Notat om høringsvar i forbindelse med offentlig fremlæggelse af planforslag for August Schade Kvarteret

Ændringsforslag vedrørende lokalplanen

På baggrund af høringen foreslås mindre ændringer i lokalplanens bestemmelser og de tilhørende tegninger.

Tegning nr. 2 – Anvendelse ændres til:

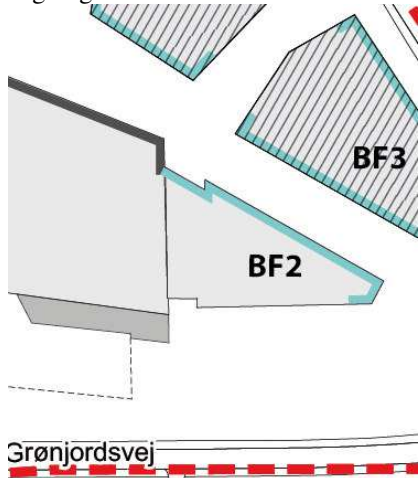
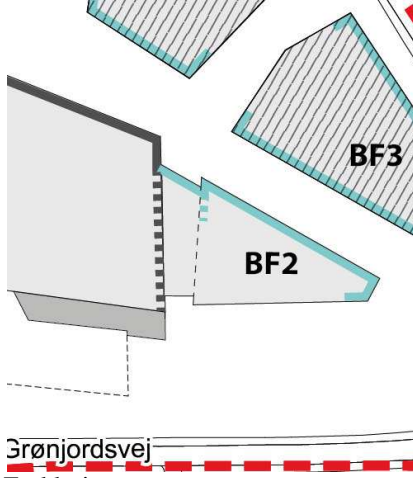
Byggefelt 1 og 2 kan sammenbygges som vist på tegning nr. 2. Hvis byggefelterne ikke sammenbygges, skal der fra hvert byggefelt holdes en afstand på mindst 5 m til et evt. matrikelskel og mindst 10 m mellem byggefelterne.

Den stiplede linjer viser, at hvis byggefelterne ikke sammenbygges, vil der for en bygning indenfor byggefelt 1 blive stillet særlige krav til stueetagens gulvkote langs bygningens østlige afslutning jf. § 5 stk. 6 (stk. 7 jf. ovenstående). I samme situation skal en bygning indenfor byggefelt 2 mod vest have udadvendte stueetager nærmest den indre gade.

Stk. 3. Sammenbygning af byggefelt 1 og 2.

Tegning nr. 5 - Byrum og beplantning ændres til:

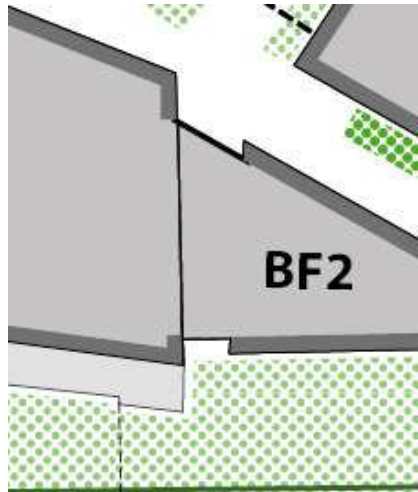
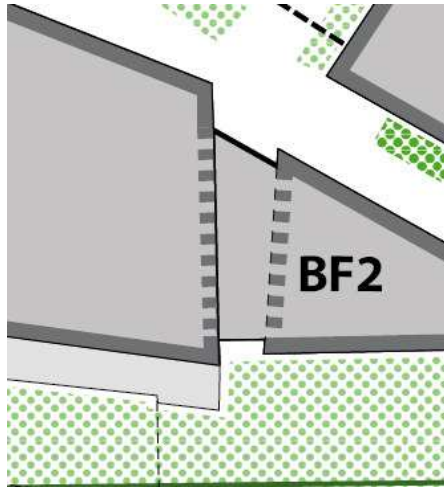
De stiplede linjer viser, at kommende bygninger skal udformes med base, hvis byggefelterne ikke sammenbygges.

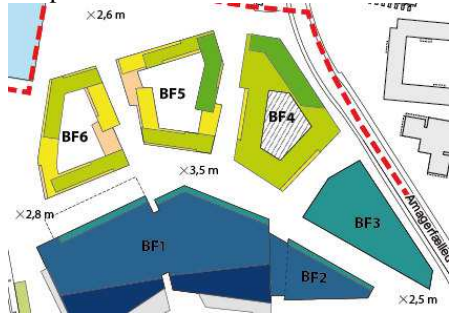
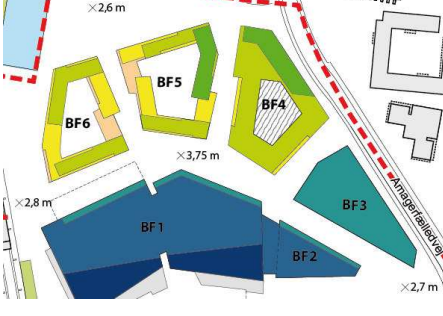
<p>§ 5, stk. 6 ændres fra:</p> <p>Stk. 6. Gulvkoter</p> <p><u>Udadvendte eller aktive stueetager</u></p> <p>Gulve i stueetager langs facadestrukturer som på tegning nr. 2 er markeret som 'udadvendte stueetager' med lyseblå strek eller markeret som 'aktive stueetager' med mørkeblå strek skal som hovedregel være i samme kote som det tilstødende byrum.</p> <p><u>Gulvkote for erhverv</u></p> <p>Gulve i stueetager indrettet til erhverv må som hovedregel ikke ligge mere end 40 cm over eller under det omgivende terræn. Alle indgange skal dog placeres i samme kote niveau som det omgivende terræn.</p> <p>...//...</p>	<p>§ 5, stk. 6 (stk. 7 jf. ovenstående) ændres til:</p> <p>Stk. 6. Gulvkoter</p> <p><u>Gulvkote for aktive stueetager</u></p> <p>Gulve i stueetager langs facadestrukturer, der på tegning nr. 2 er markeret som 'aktive stueetager' med mørkeblå strek, skal som hovedregel være i samme kote som det tilstødende byrum.</p> <p><u>Gulvkote for erhverv eller udadvendte stueetager</u></p> <p>Gulve i stueetager indrettet til erhverv eller som på tegning nr. 2 er markeret som 'udadvendte stueetager' må som hovedregel ikke ligge mere end 50 cm over eller under det omgivende terræn. Alle indgange skal dog placeres i samme kote niveau som det omgivende terræn.</p> <p>...//...</p>

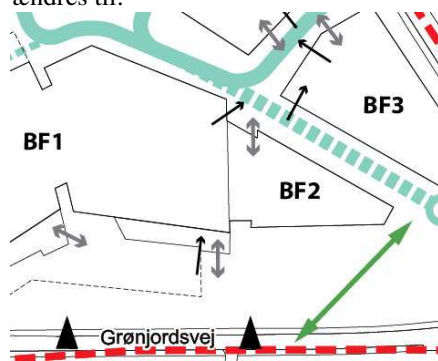
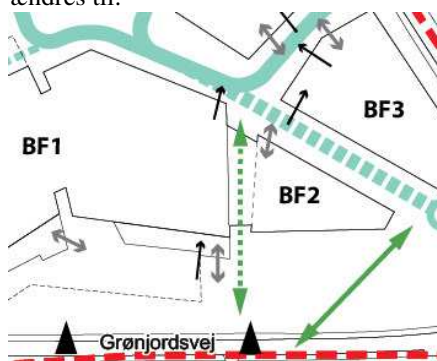
<p>Tegning nr. 4 - Bygningshøjder og koteplan ændres fra:</p> 	<p>Tegning nr. 4 - Bygningshøjder og koteplan ændres til:</p> 
	<p>Forklaring:</p> <p>De maksimale koter angivet for den indre gade opjusteres med op til 25 cm. Med de ændrede byrumskoter er der indbygget tilstrækkelig fleksibilitet, og det overflødig gør yderligere tolerance, som derfor udelades.</p>
